改善箇所説明図

改善の内容

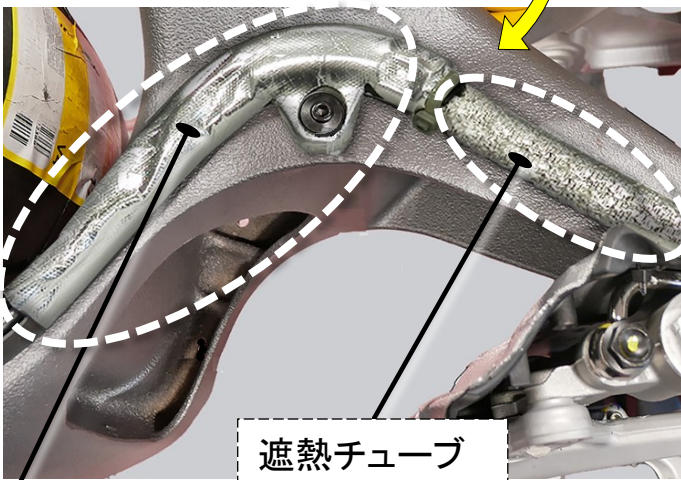
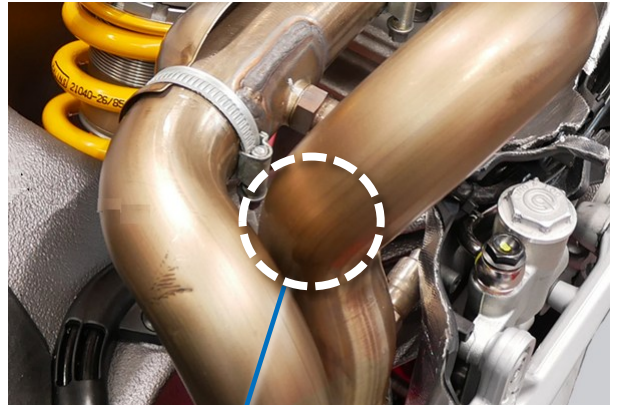
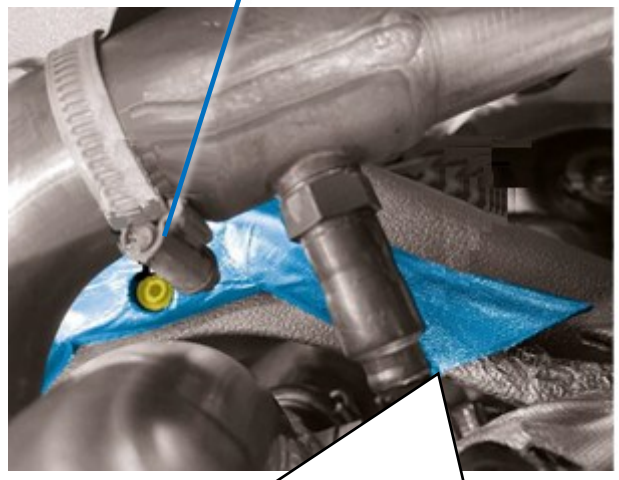
リアブレーキホースリテイナーを対策品（青色強調）に交換します。

制動装置において、リアブレーキホースリテイナー及び遮熱チューブの設計検討が不十分なため、遮熱性能が不足している。そのため、走行中にブレーキホース至近の排気管から発せられる放射熱により、ブレーキホース表面被覆に損傷が発生し、そのまま使用を続けるとブレーキフルードが漏れて、最悪の場合、リアブレーキが作動しなくなるおそれがある。

全車両、リアブレーキホースリテイナーを対策品に交換する。なお、リアブレーキホースを点検して損傷が確認できた場合、リアブレーキホースを新品に交換する。

改善実施車には外- 4187のステッカーを貼付する。
